玄海原子力発電所 4号炉高燃焼度燃料の使用に伴う
原子炉設置変更許可申請書の変更内容及び変更理由について

本申請では原子炉設置許可申請書の本文五号、本文九号及び本文十号等を変更している。本資料では、変更内容及び申請書「四 変更の理由」（以下「変更理由」）の考え方を説明する。

図1 取替燃料の燃料集合体仕様

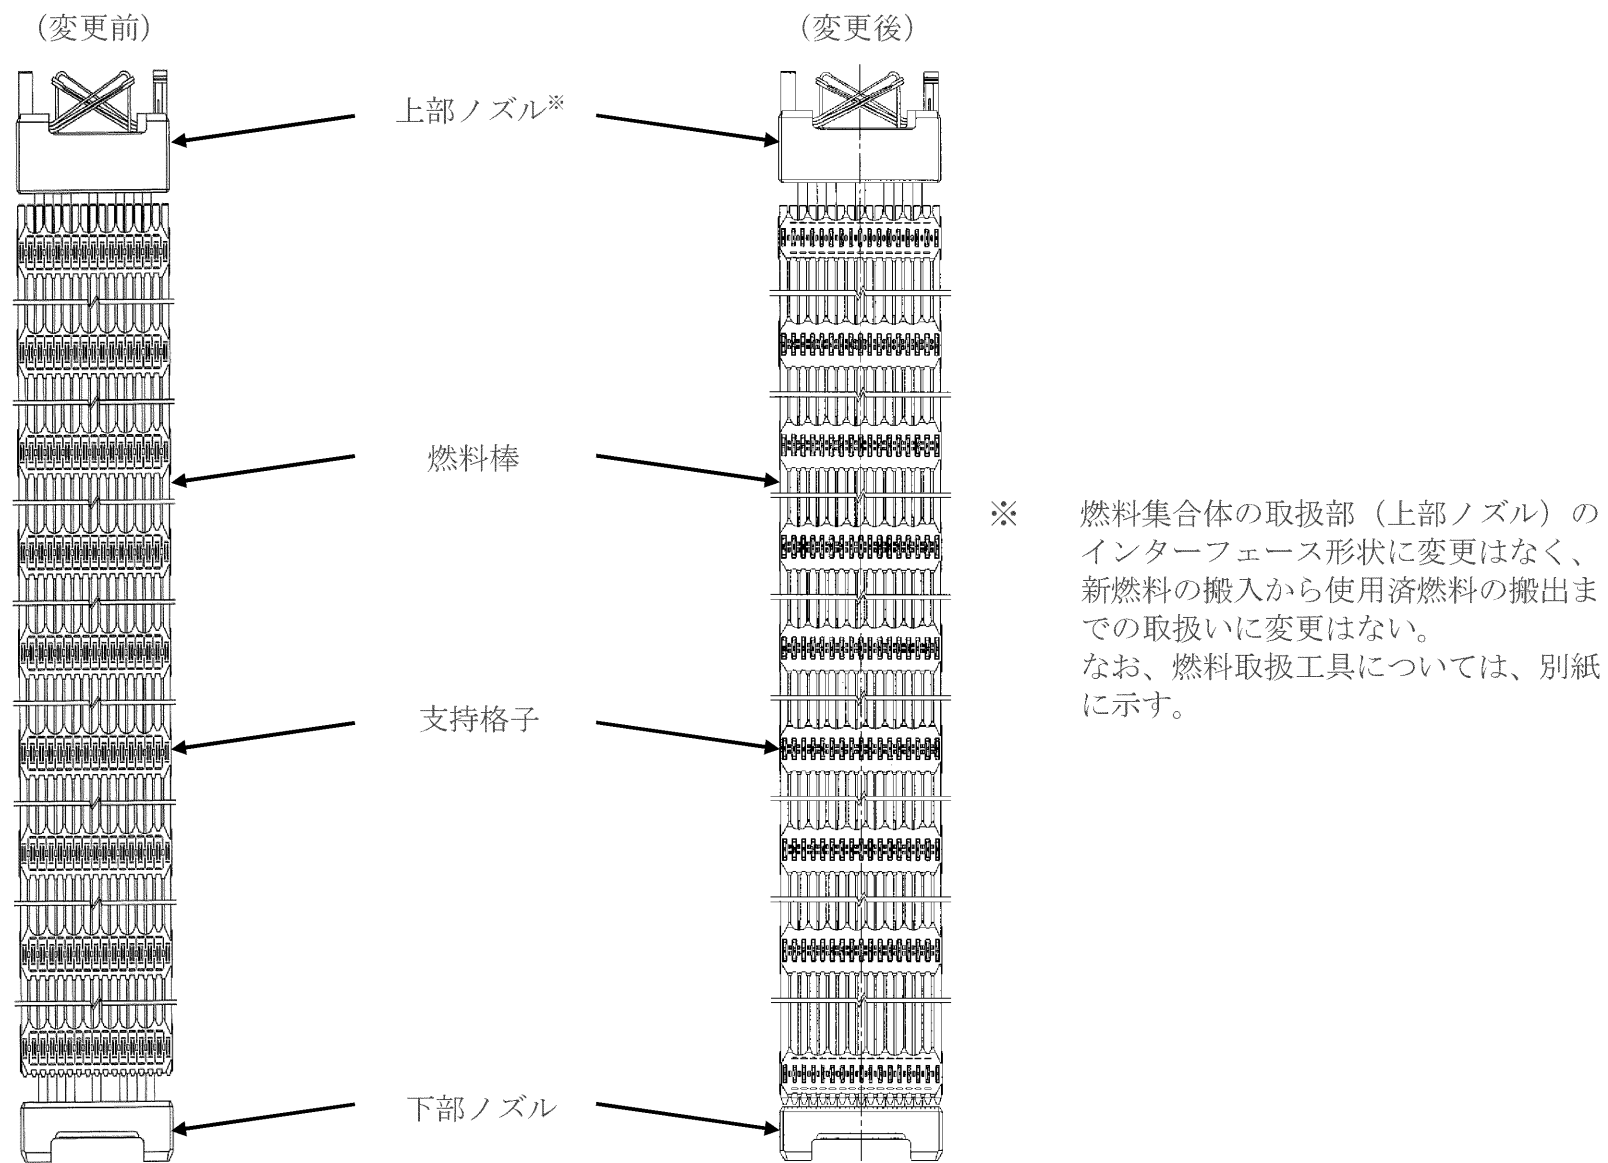
取替燃料として高燃焼度燃料を使用するため、高燃焼度燃料の仕様を追加している。取替燃料の燃料集合体仕様の変更前後を図1及び表1に示す。
